KETTENSÄGE DN412-----A TYPE

R10383

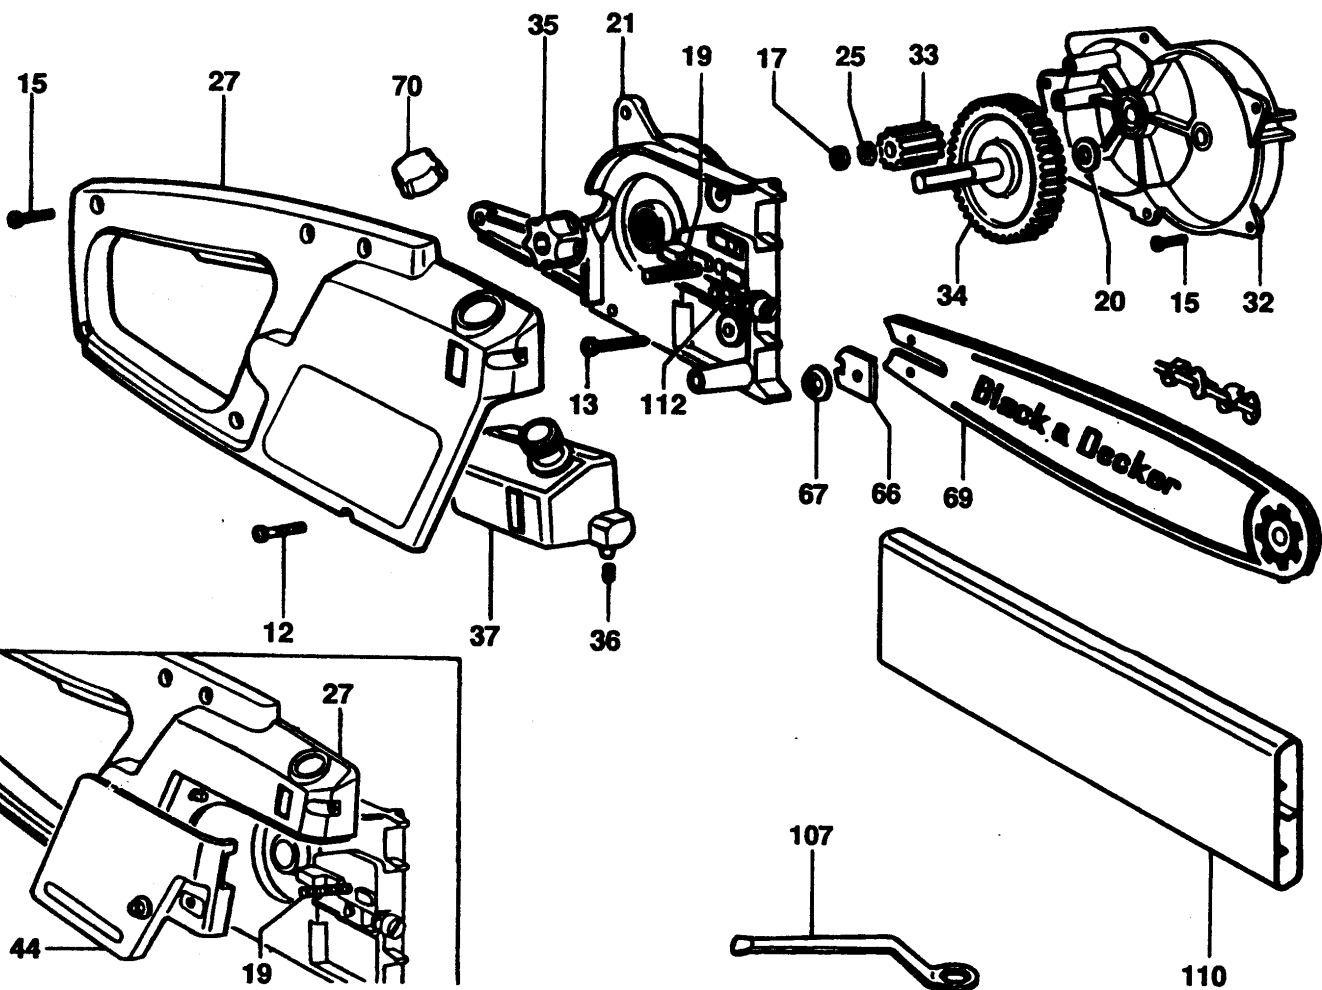
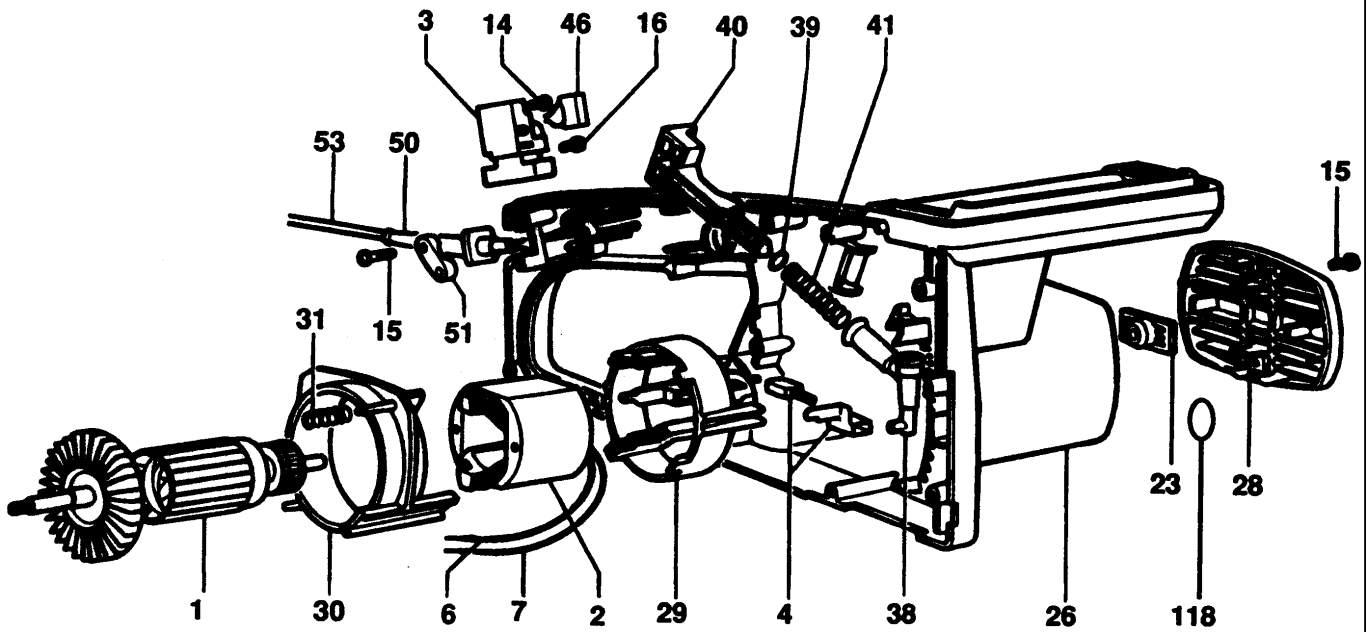
Wird Teil 1, Anker, oder Teil 2, Feld, ben ö tigt, so ist unter Verwendung der Teile 1, 2, 4, 17 aus verbesserter Variation, umzur ü sten.

Wird Teil 28, Endkappe, oder Teil 29, Halterung, ben ö tigt, so ist unter Verwendung der Teile 28, 29, 118 aus der verbesserten Variation umzur ü sten.

Wird Teil 17, Mutter, oder Teil 25, Unterlegscheibe, f ü r Typ F3 ben ö tigt, sind beide Teile zu entfernen und Teil 17 der verbesserten Version zu verwenden.

Wird Teil 21, Geh ä use, f ü r Typ H1 ben ö tigt, so sind zum Umr ü sten Teile 21, 112 von Typ H1A zu verwenden.

Wird Teil 69, Kettenschiene, f ü r Typ DN400 ben ö tigt, so ist auf DN401 unter Verwendung von Teil 69, Kettenschiene, und neue Kette (Zubeh ö r) umzur ü sten.
